大名小学校区通学路対策実施箇所図

大名小学校合同点検【R3.9.16(木)】

参加者：道路建設課、道路管理課、学校教育課、市民生活安全課
那覇警察署、スクールゾーン委員会、大名小学校

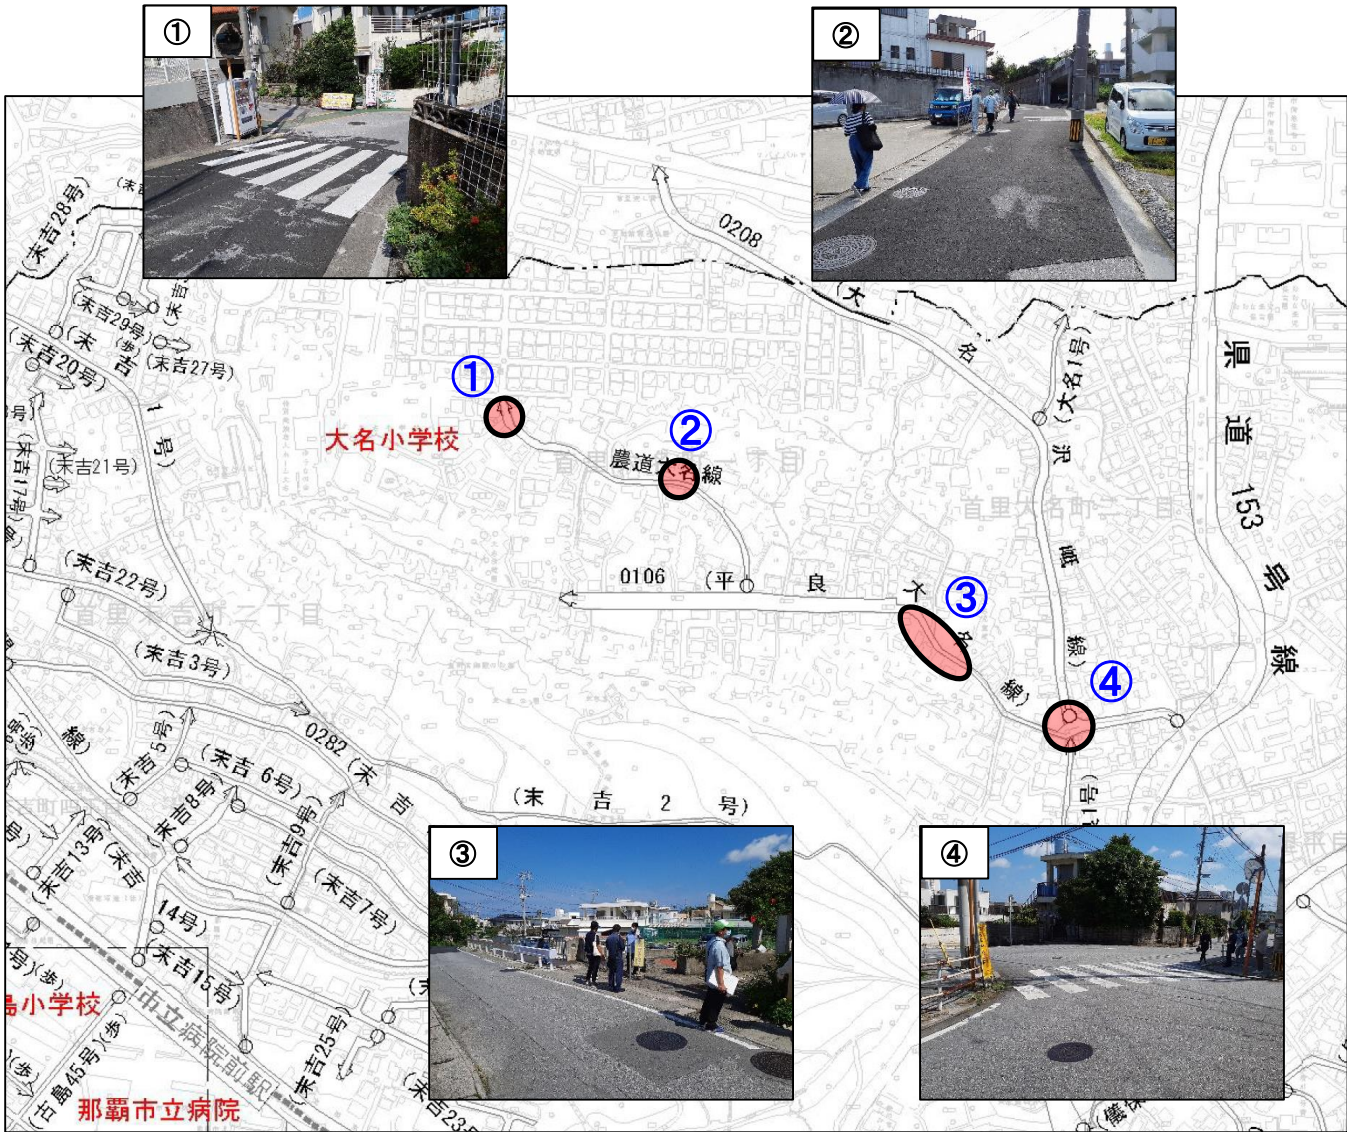
課題と対策(案)	
①	道管・小学校	課題	・歩道がなく、見通しも悪い。 ・交通量も多い。
		対策(案)	・横断歩道の強調表示(着色) ・路面標示「横断歩道あり」の設置 ・朝の立哨、安全指導
②	道管・道建	課題	・道幅が狭く、歩道がない。
		対策(案)	・外側線の設置 ・路側帯のカー化を検討
③	道管・小学校	課題	・道幅が狭く、歩道がない。
		対策(案)	・ガードレールの延長(2m程度) ・朝の立哨、安全指導
④	道管	課題	・見通しが悪く、交通量も多い。
		対策(案)	・交差点内のドットラインの設置 ・横断歩道の強調表示(着色)
